Thank you for contacting Evenflo regarding your Evenflo PortAbout® infant child restraint system. Please take a few moments to review the following information to better ensure proper installation of your convenience base.

Evenflo and Transport Canada have determined that some PortAbout infant car seats have improperly assembled Universal Anchorage System (UAS) straps. If the adjuster is on the right side of the base, the UAS attachment strap could potentially interfere with the adjuster in some vehicles and permit slack in the UAS. Please refer to Figure 1 to see if your convenience base is affected.

Figure 1 – **Correct** UAS Assembly

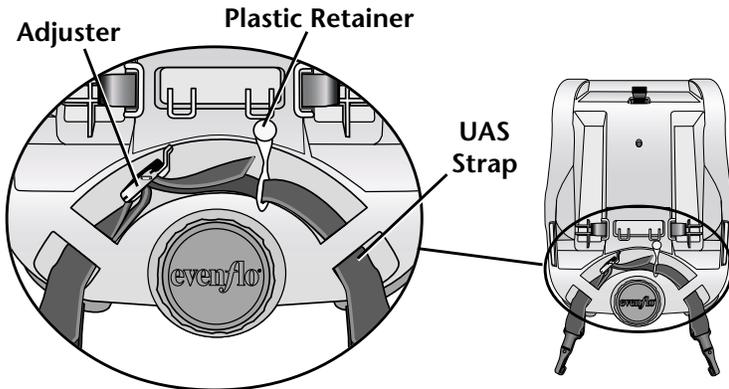
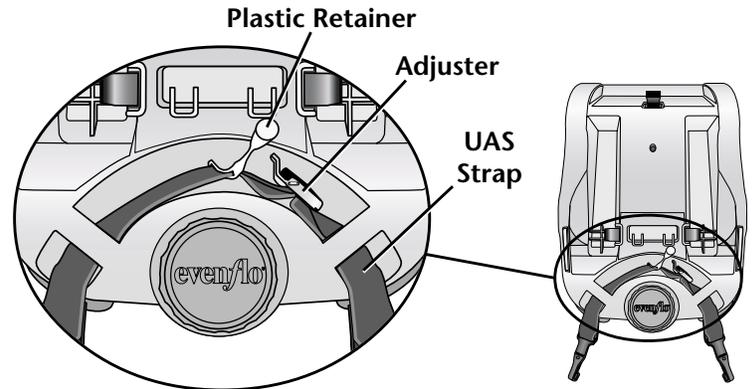
If your adjuster is correct, as shown in Figure 1, your base was properly assembled and you may disregard this notice.

Figure 2 – **Incorrect** UAS Assembly

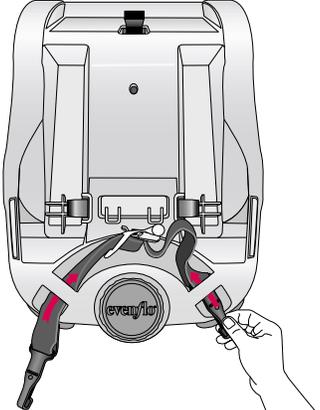
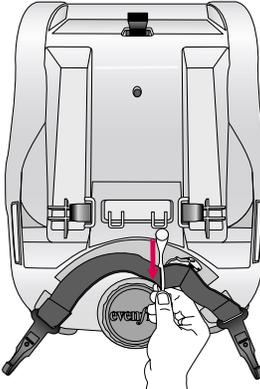
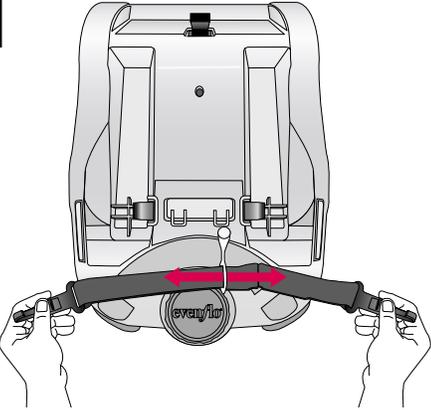
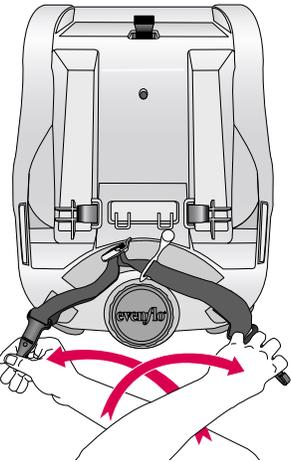
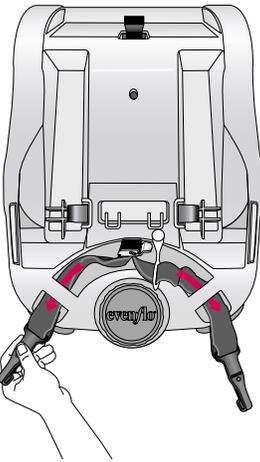
If your adjuster is installed incorrectly, as shown in Figure 2, please follow these steps to easily modify the UAS attachment.

<p>1</p>  <p>Push the two hooks through the openings at the front of the base, as shown.</p>	<p>2</p>  <p>Pull the plastic retainer flat. The adjuster will be on the underside of the strap, as shown. If it is not, then rotate the UAS strap to place the adjuster under the strap.</p>	<p>3</p>  <p>Hold the UAS strap at each end.</p>
<p>4</p>  <p>Switch the two hooks to the opposite side of the base while allowing the UAS strap to turn.</p>	<p>5</p>  <p>Insert the hooks into the openings at the front of the base, as shown. Once you have completed these steps, your UAS strap should look like the correctly installed UAS strap in Figure 1.</p>	<p>If you are still experiencing difficulties please visit us on the Internet as www.universalanchoragesystem.com or contact us Monday through Friday from 8AM – 7PM EST at 800-233-5921. Evenflo apologizes for any inconvenience you may have experienced.</p> <p>Sincerely, Evenflo Canada, Inc.</p>

Figure 1 – **Correct** assemblage de SAU

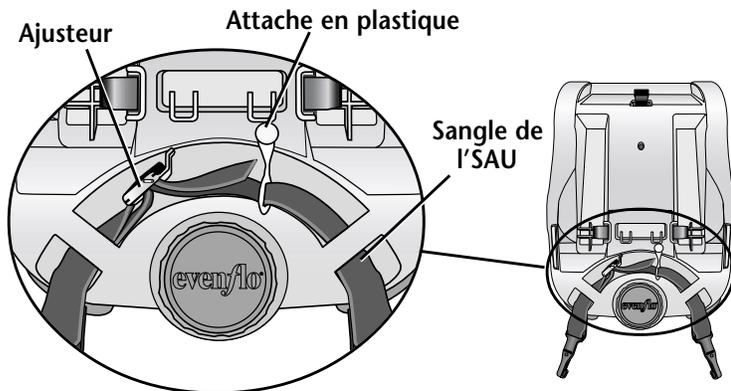
Evenflo et le Transport Canada ont déterminé que certains sièges auto pour nouveau-nés PortAbout étaient équipés de sangles de système d'ancrage universel (SAU) assemblées de manière incorrecte. Si l'ajusteur se trouve du côté droit de la base, il est possible que dans certains véhicules, la sangle d'attache de l'SAU interfère avec l'ajusteur et que l'SAU ait du mou. Veuillez vous reporter à la Figure 1 et figure 2 pour voir si cela concerne votre base.

Si votre ajusteur est installé de façon correcte selon l'illustration de la Figure 1, votre base a été assemblée de façon correcte et vous pouvez ignorer cette notice. Si par contre, votre ajusteur est installé de façon incorrecte selon l'illustration de la Figure 2, veuillez suivre ces étapes pour modifier la fixation de l'SAU.
